MARICO-2のルースパーツに関する 審査会合指摘への回答

2023年12月13日
日本原子力研究開発機構
大洗研究所 高速実験炉部

法令報告後のMARICO-2のルースパーツの 調査状況について

制御棒へのルースパーツ落下

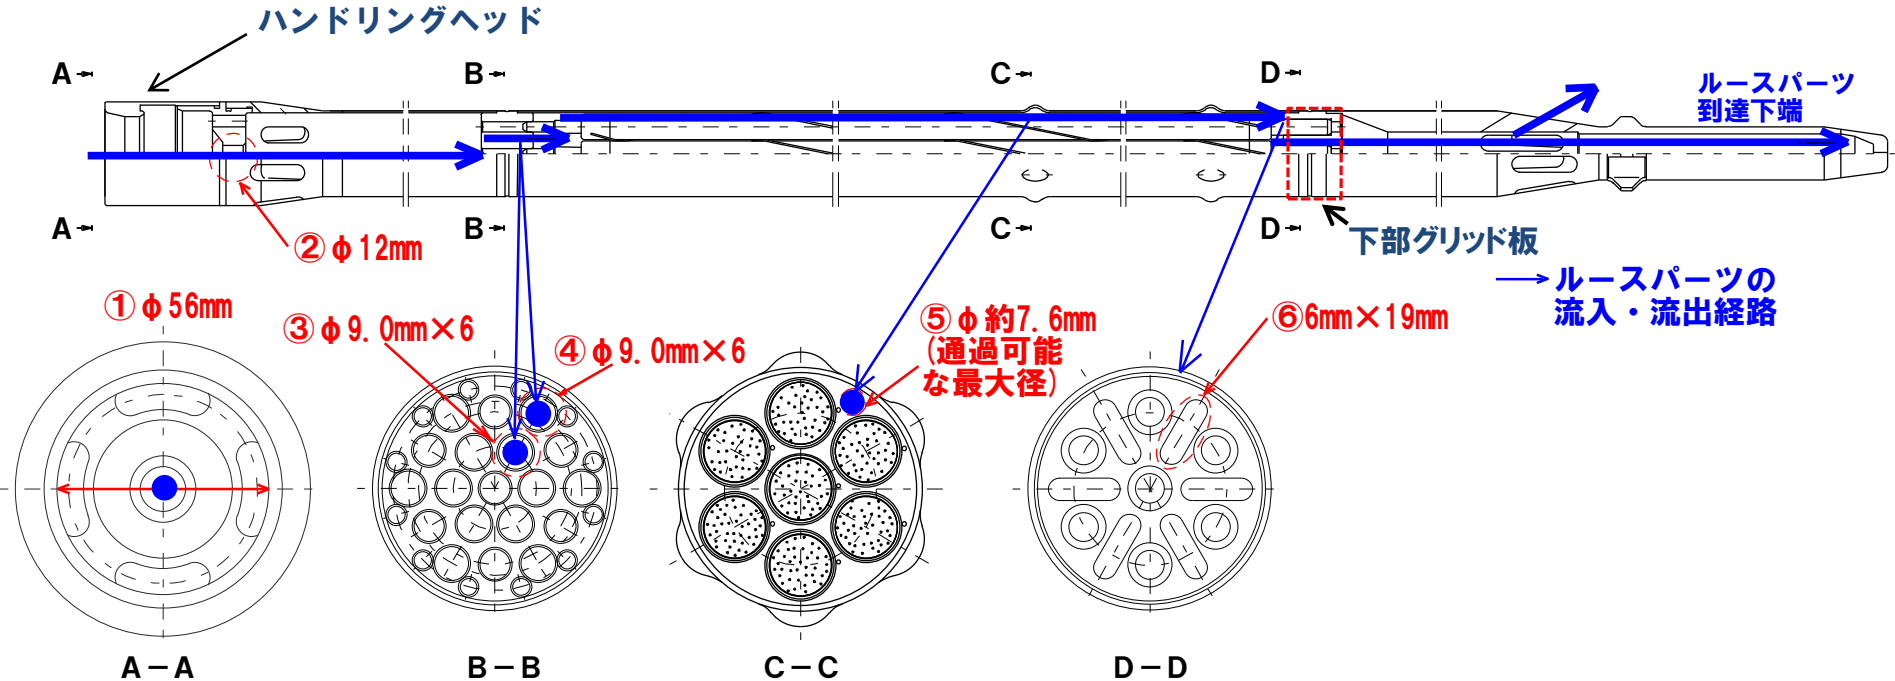
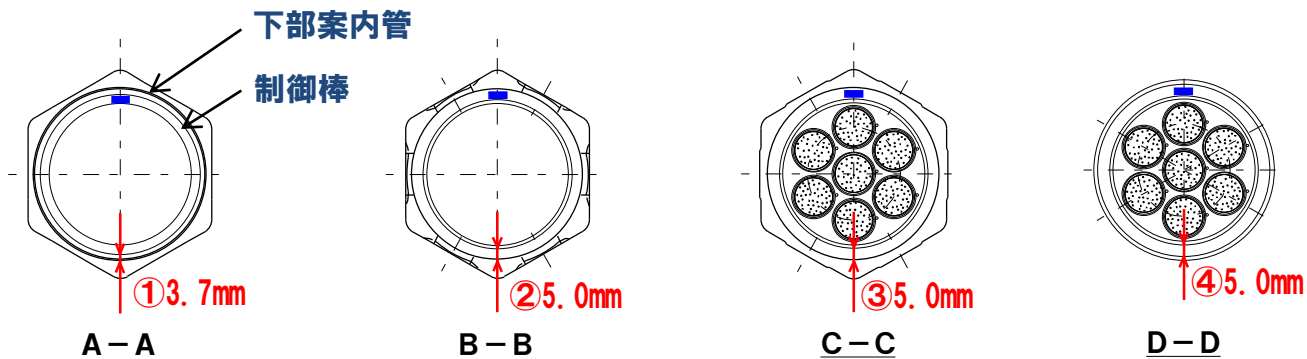
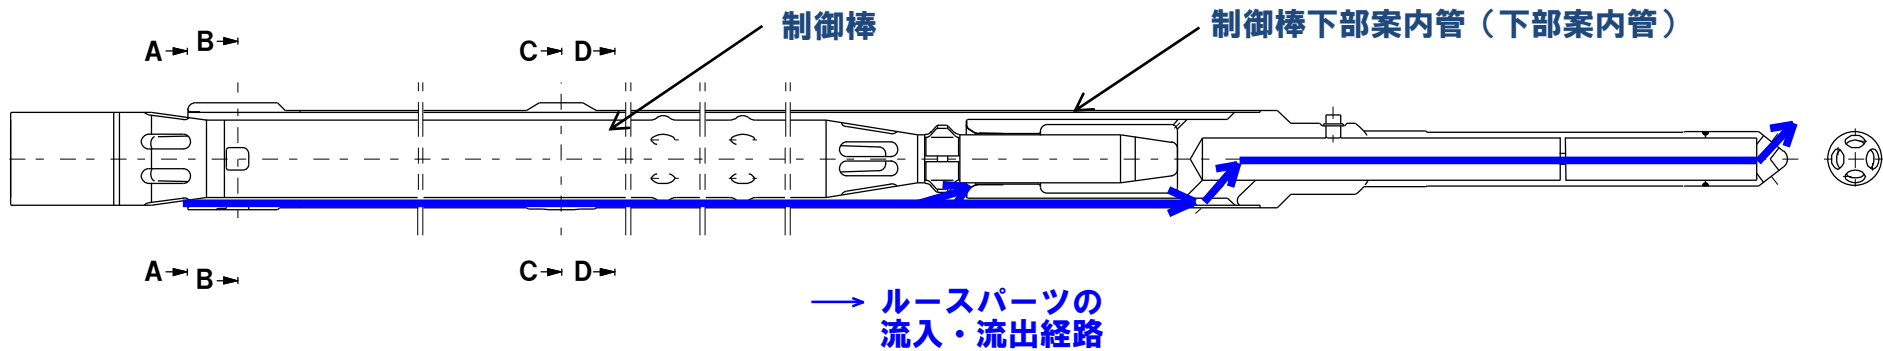
- ◆ ハンドリングヘッド開口部直径 : 56mm
- ◆ 下部グリッド板スリット幅 : 6mm

- ・ 上部より落下する可能性あり
 - ・ 要素と保護管のギャップの一部を閉塞する可能性あり
 - 要素の単位面積あたりの発熱量は小さい
 - 流路面積が大きく、他の流路が確保される
 - ・ 要素と保護管のギャップ及び下部グリッド板を通過する可能性あり
 - ・ 制御棒下端に留まる可能性が高いが、制御棒外に流出する可能性あり
- 冷却材流量及び温度に与える影響は小さい
- 制御棒外に流出した場合、制御棒下部案内管のダッシュポットに着座、又はエントランスノズルを通過して低圧プレナムに着座することから、制御棒の挿入性を阻害しない。

制御棒下部案内管へのルースパーツ落下

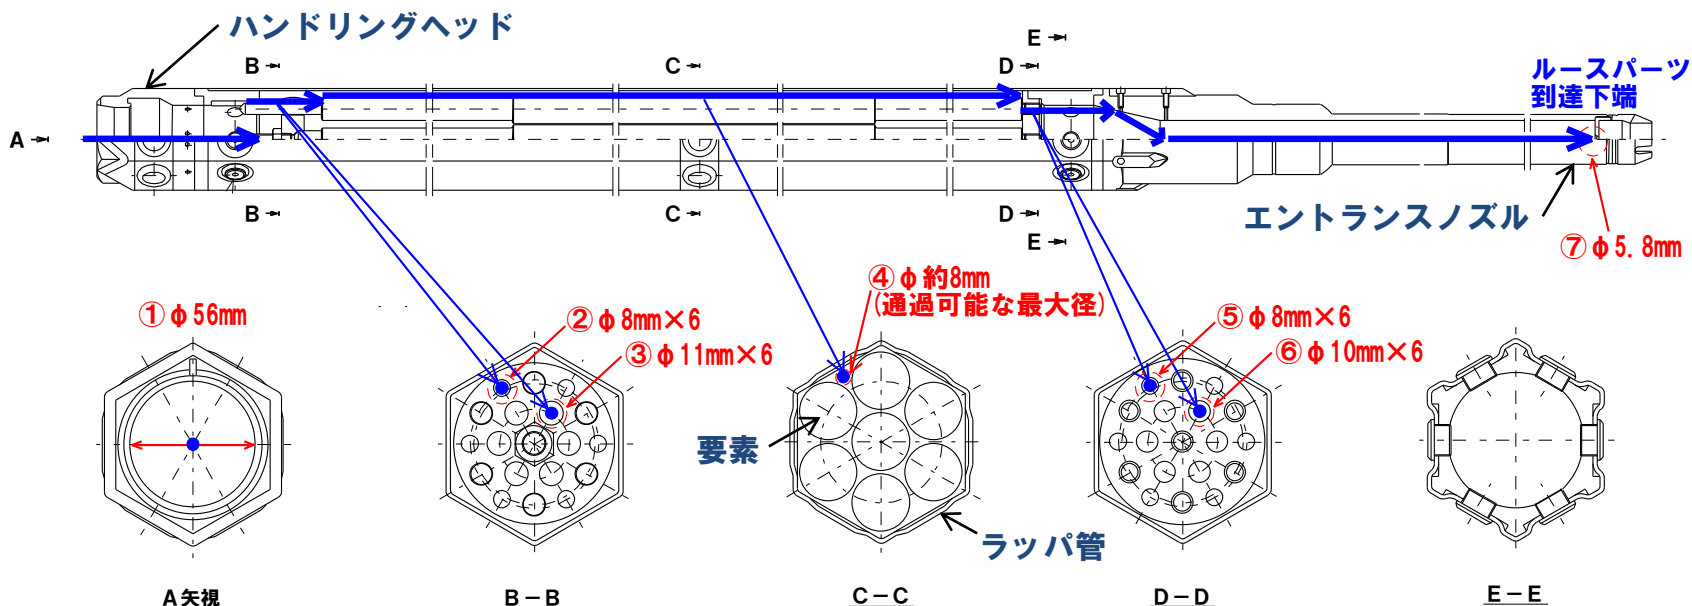
◆ 制御棒と下部案内管のギャップ：3.7mm（着座時下部案内管上端）

- ・長さ3.7mm以下のルースパーツは下部案内管内へ落下する可能性があるが、制御棒と下部案内管の間隙を通過してダッシュポットに着座、又はエントランスノズルを通過して低圧プレナムに着座することから、制御棒の挿入性を阻害せず、必要な反応度制御能力も維持される（制御棒の着座位置が13mm上となっても、原子炉停止系に要求される0.8秒以内に90%核的挿入に影響はない）。
- ・制御棒と下部案内管の間隙において、制御棒の挿入に異常を生じさせた場合は、起動前の点検において検知できる。

炉心燃料集合体内 流速分布

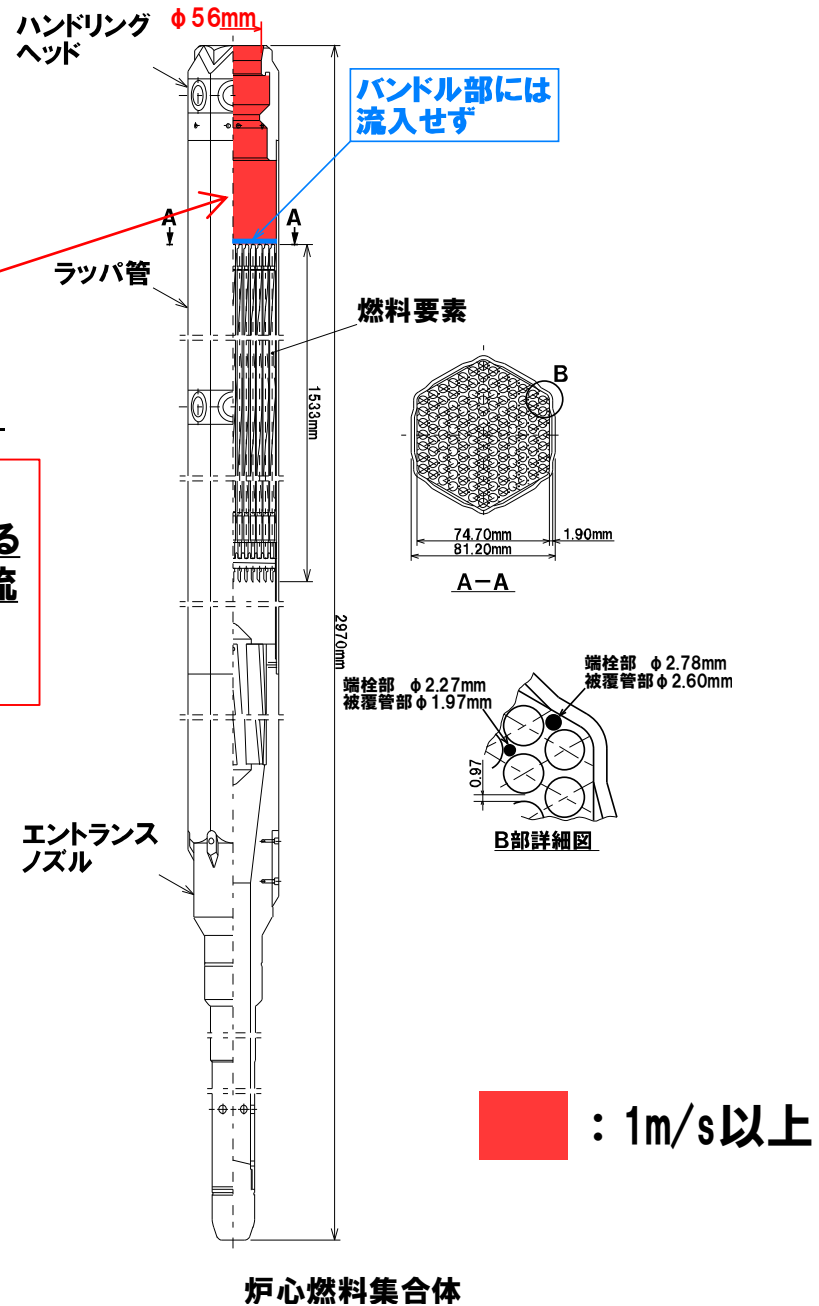
ルースパーツ(13mm、2mm)は寸法的には、バンドル頂部まで流入する可能性があるが、原子炉の運転中(定格流量時)には、流速により流入しない。なお、原子炉の停止中(20%流量以下時)には沈降する。

制御棒内流速分布

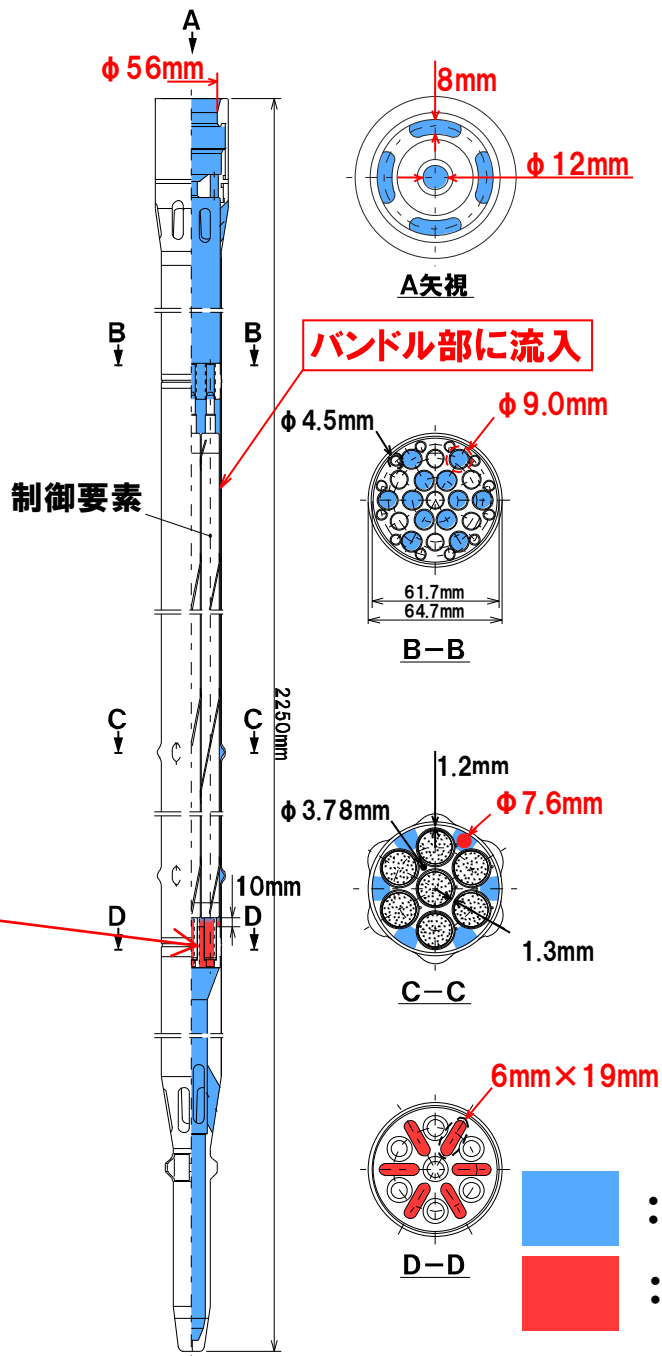
ルースパーツ(13mm、2mm)は寸法的には、下部グリッド板上部まで流入する可能性があるが、原子炉の運転中(定格流量時)には、流速により、下部グリッド板より下には流入しない。なお、原子炉の停止中(20%流量以下時)には流入する。

制御棒下部案内管内流速分布

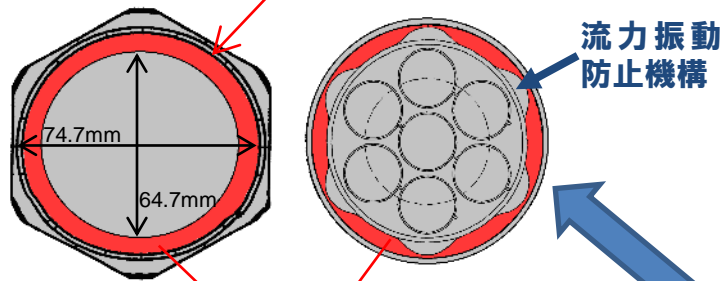
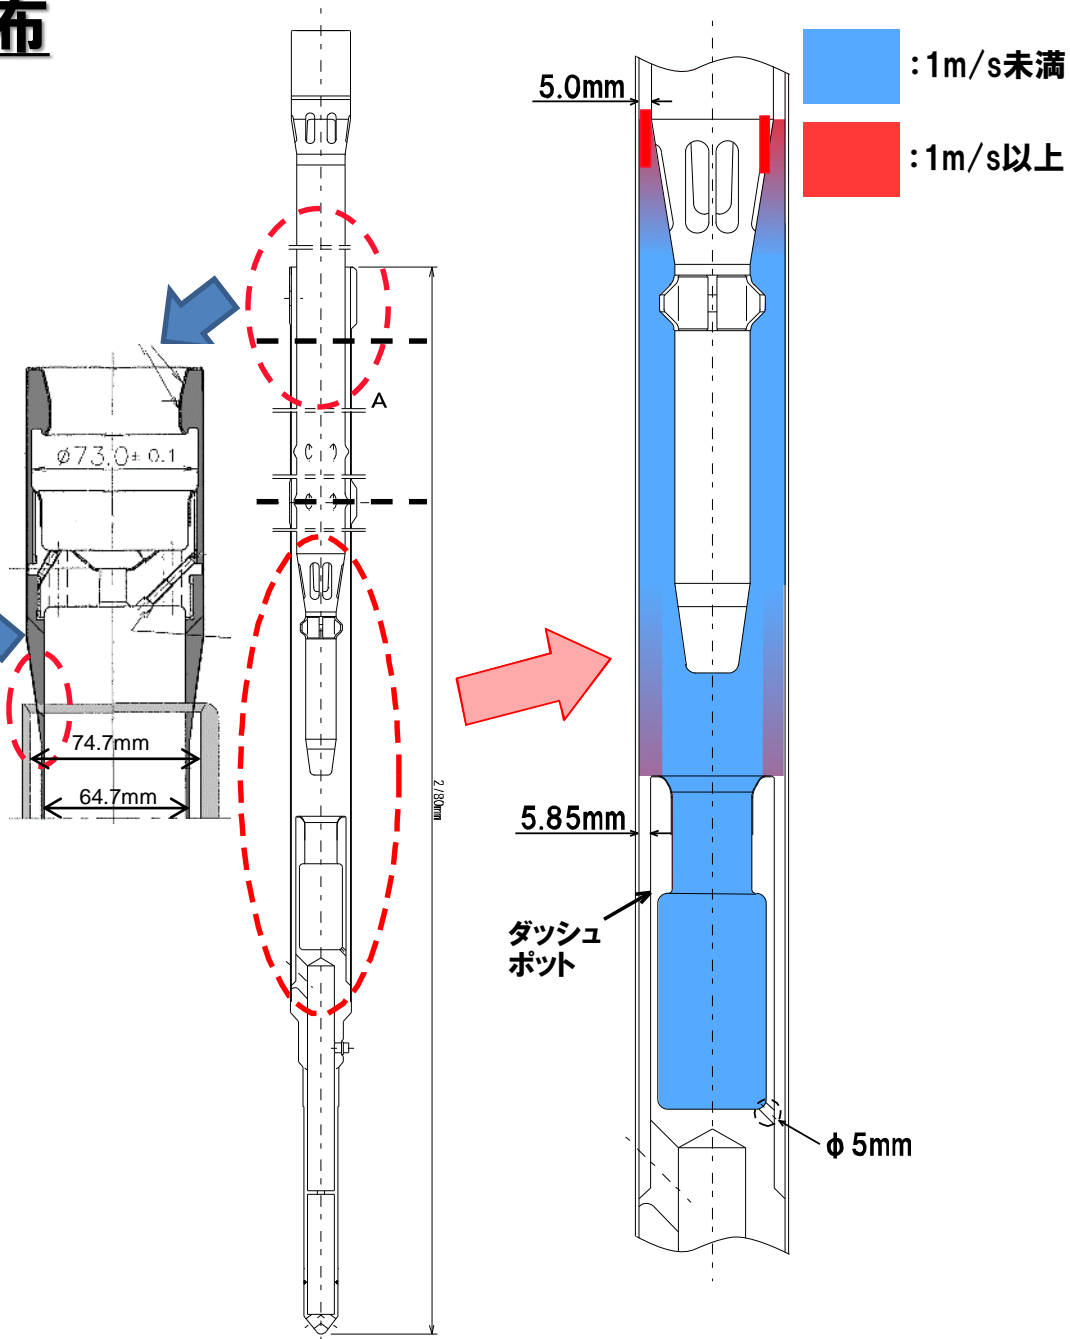
制御棒と制御棒下部案内管の間隙には、寸法的には、ルースパーツ(13mm、2mm)が流入する可能性があるが、原子炉の運転中(定格流量時)には、流速により流入しない。なお、原子炉の停止中(20%流量以下時)には流入するが、流入した場合の影響は、29ページに記載のとおりである。

寸法公差等を考慮した炉心燃料集合体間ギャップへのルースパーツの進入の評価

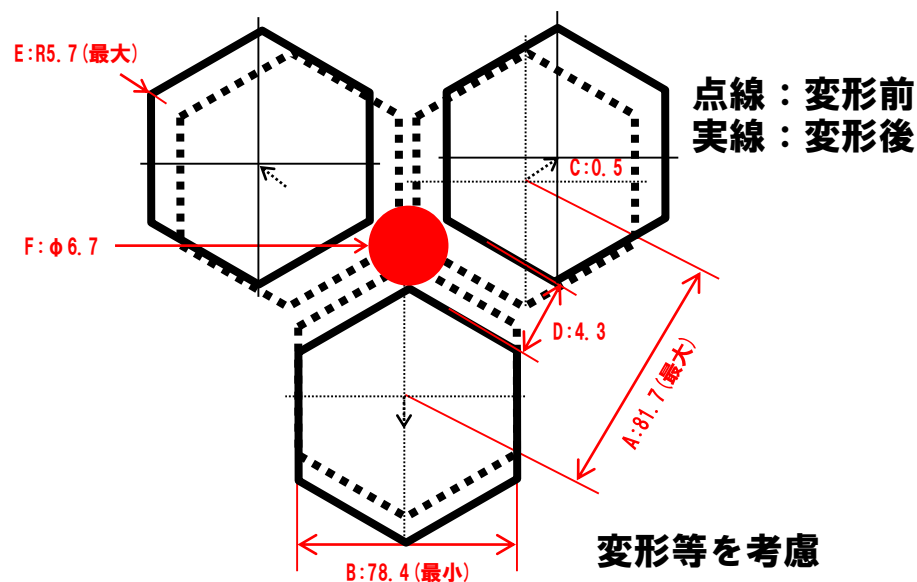
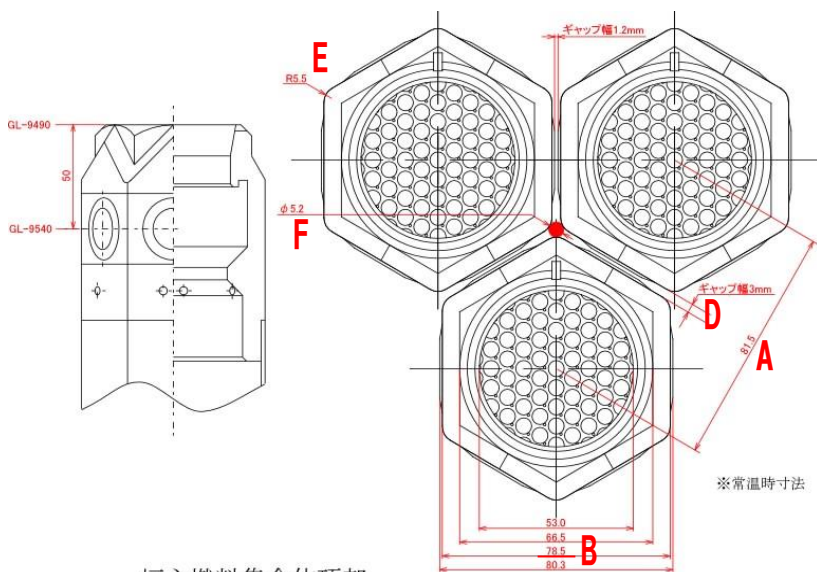
ノミナル寸法・変形無しを想定した場合、ギャップの最大径は、5.2mmとなるが、寸法公差・変形を考慮した場合、6.7mmとなる。ギャップ寸法がルースパーツの直径以上となることから、ルースパーツが集合体頂部からギャップに落下する可能性がある。

ギャップの冷却材はほとんど流動しておらず、熱設計においても考慮していないことから、ギャップに落下しても炉心燃料集合体の冷却機能に影響はない。また、炉心燃料集合体引き抜き後に、ルースパーツが高圧プレナムに落下する可能性があるが、ルースパーツが炉心燃料集合体のオリフィスを閉塞させることはなく、また、燃料バンドル部にも進入しないことから、炉心燃料集合体の冷却機能に影響はない。

燃料交換時には、ルースパーツが干渉する可能性があるが、炉心燃料集合体の引き抜き荷重の異常により検知できる。また、ホールドダウン軸により周囲の炉心燃料集合体を押さえて引き抜くため、燃料交換機能が不能になることはない。

原子炉容器内の流速分布（定格流量時）

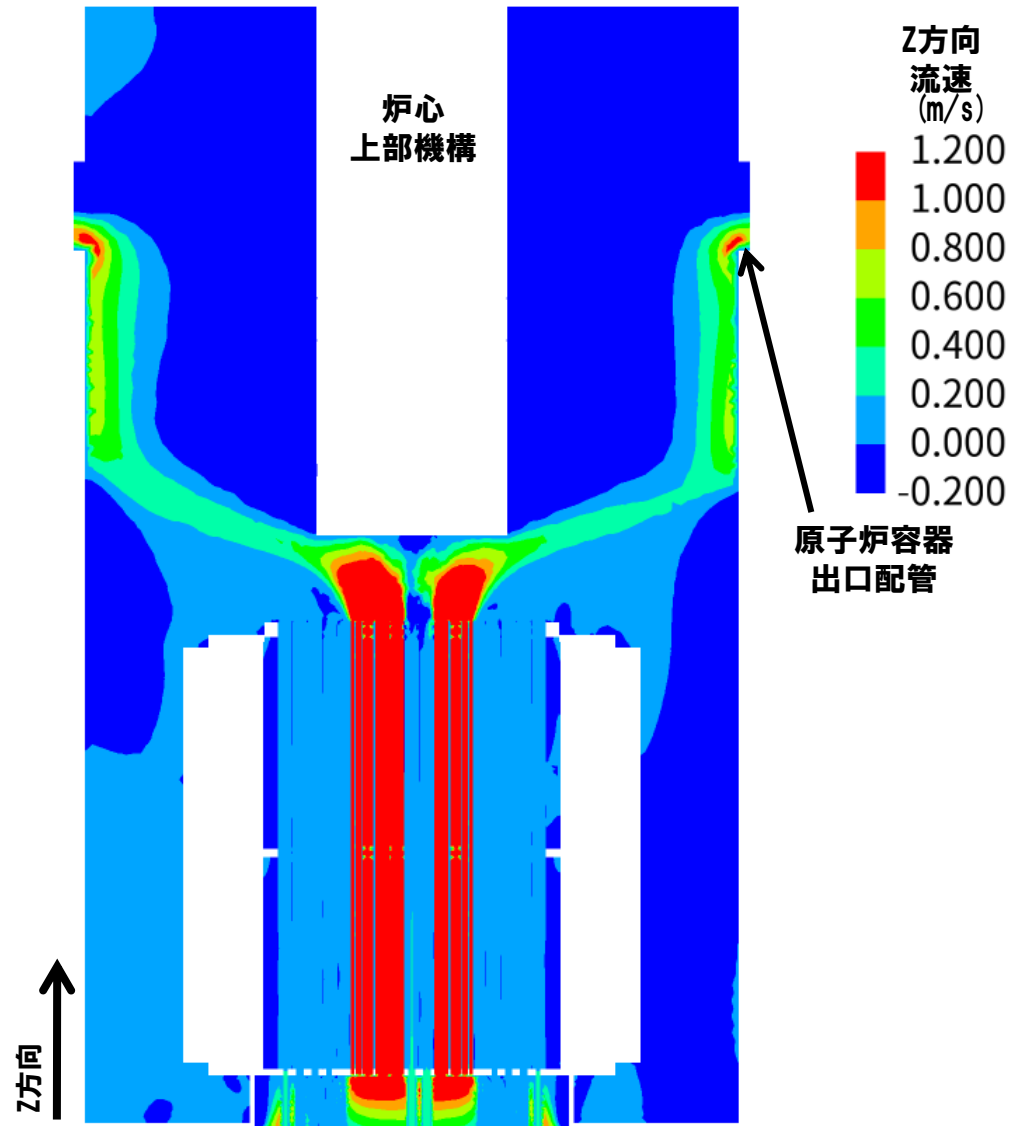
・原子炉容器内流動解析結果から、炉心燃料集合体出口から炉心上部機構下面まで以外の領域は、ルースパーツを浮き上がらせるために必要な最小冷却材上昇速度より小さいことを確認。

→炉心燃料集合体以外の領域に落下・沈降したルースパーツは、原子炉施設の安全に影響を及ぼすことはない。

・ルースパーツが炉心燃料集合体に流入したと仮定しても、定格流量運転時に炉心燃料集合体出口から流出し、周囲の反射体、遮へい集合体、炉内ラック又は炉心外周槽に落下・沈降することを確認。

→炉心燃料集合体に落下・沈降したルースパーツは、冷却材の流動により、炉心燃料集合体出口から流出し、炉心燃料集合体以外の領域に落下・沈降する。

炉心燃料集合体内に落下したルースパーツの 1次冷却材流量上昇時の原子炉容器内挙動イメージ

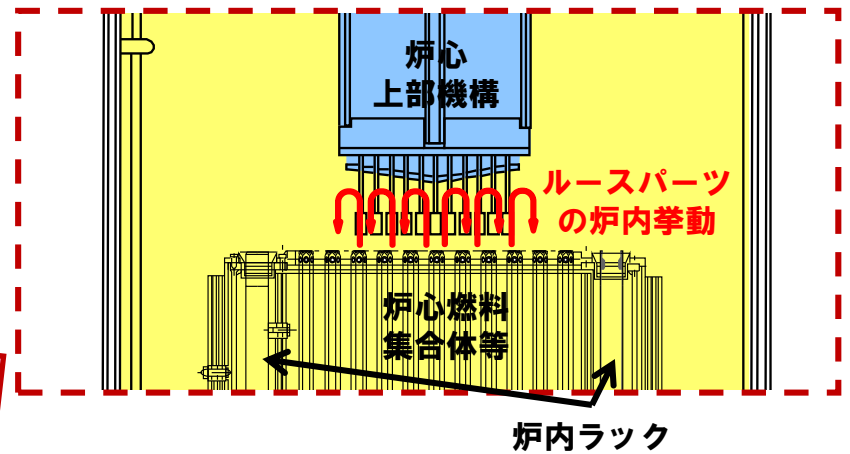
1次主循環ポンプの回転数を増大させ、1次冷却材流量を増大させれば、炉心燃料集合体内に落下していたルースパーツは流出し、炉心上部機構との隙間から炉心の外側に流出する。

1次冷却材流量の増大時に、炉心燃料集合体内から流出したルースパーツは、冷却材上昇速度が小さい反射体、遮へい集合体、炉内ラック又は炉心外周槽に落下・沈降し、定格流量到達後も浮き上がることはない。
